ORD. N° : 1766
ANT. : Proyecto de rotura y reposición de pavimentos por habilitación de alumbrado público en Av. Serrano entre Av. Andalican y Emilio de Vidts, Mejillones.
MAT. : Envía observaciones a proyecto de rotura y reposición de pavimentos por habilitación de alumbrado público en Av. Serrano entre Av. Andalican y Emilio de Vidts, Mejillones.
ADJ. : Listado de precios unitarios SERVIU 2026

Antofagasta, 25 junio 2026

**A : PABLO LEGUNDA SATÁS.
INGENIERO CIVIL.**
**DE : ROBINSON ESPEJO CHEPILLO
JEFE (S) DEPARTAMENTO TÉCNICO DE CONSTRUCCIONES Y
URBANIZACIÓN.**

Figura 1

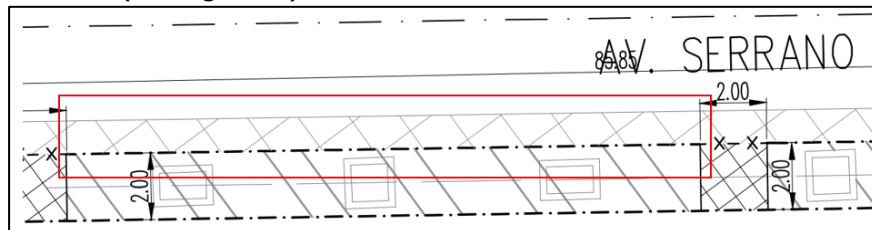
- 2.1. Se recomienda separar las láminas de planimetría de acuerdo con los tramos a ejecutar, tanto para la demolición como para la reposición.
- 2.2. El plano de ubicación debe ser en escala 1:5000.
- 2.3. Ajustar la denominación de las ventanas en la lámina 1, identificarlas como planta de demolición y no de situación existente.
- 2.4. Revisar ambos tramos. Según se entiende, se considera la reposición de la calzada en 1 metro de ancho a lo largo de toda la vía, indicar si esto corresponde a la reposición por recambio de soleras. (ver figura 1).

Figura 2

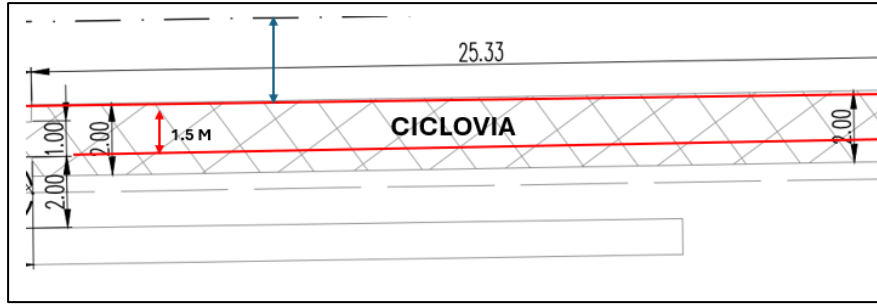
- 2.5. En relación con la reposición de calzada por recambio de soleras, considerar la reposición de 1.5 m de calzada, correspondiente al ancho completo de la ciclovía.
- 2.6. En los tramos de calzada a reponer entre las medianas, en el caso de que la intervención exceda la ciclovía (arriba), se deberá reponer la pista completa, (ver figura 2). Incorporar una nota en planimetría con este criterio.

Figura 3

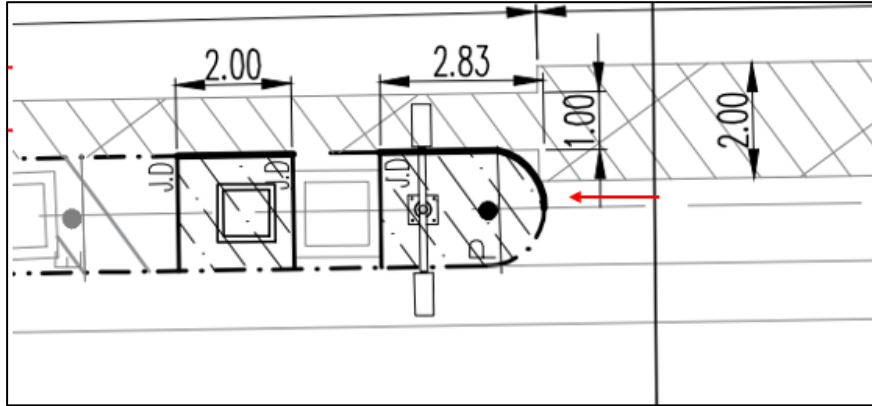
- 2.7. En el tramo 2, la planta de reposición de pavimentos contempla la reposición de solera en el sector indicado en la figura 3, lo cual no coincide con lo representado en la planta de demolición. En el caso de considerar la reposición de la solera hasta el eje de la mediana, considerar la reposición de la calzada en 1 m.
